## Bescheid

**über die Änderung der  
allgemeinen bauaufsichtlichen Zulassung  
vom 19. Februar 2013**

**Z-17.1-1973**

**Schalungssteine "Lintel" aus Beton**

Schalungsstein 240 x 496 x 248 mm

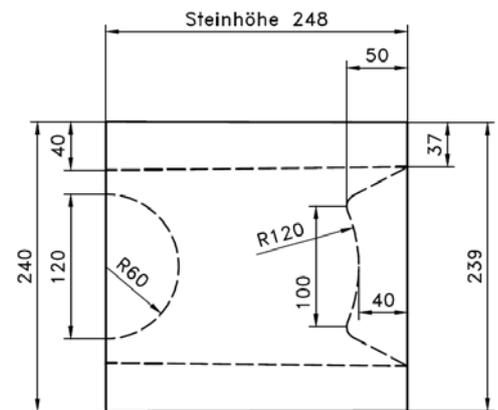
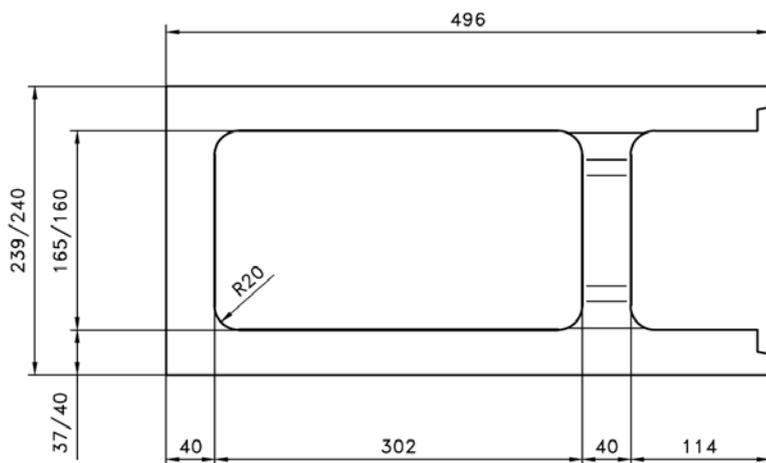
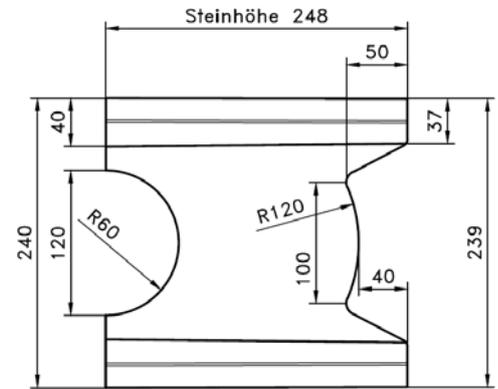
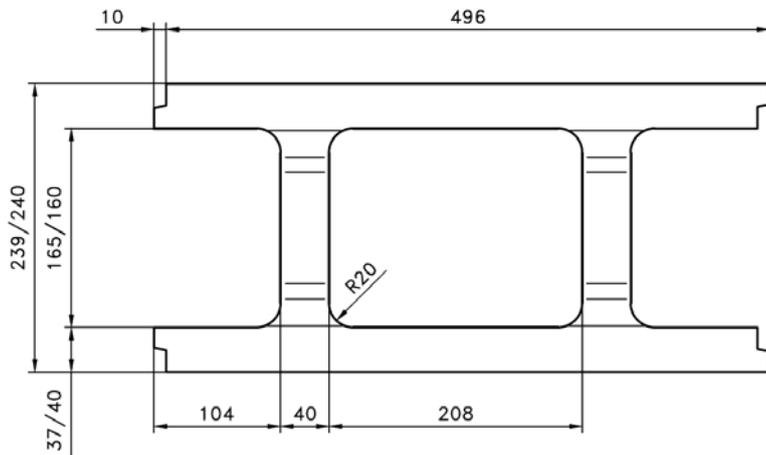
### 3. Die Anlage 2 der allgemeinen bauaufsichtlichen Zulassung Nr. Z-17.1-1973 vom 19. Februar 2013 wird ersetzt durch die geänderte Anlage 2 dieses Bescheids.
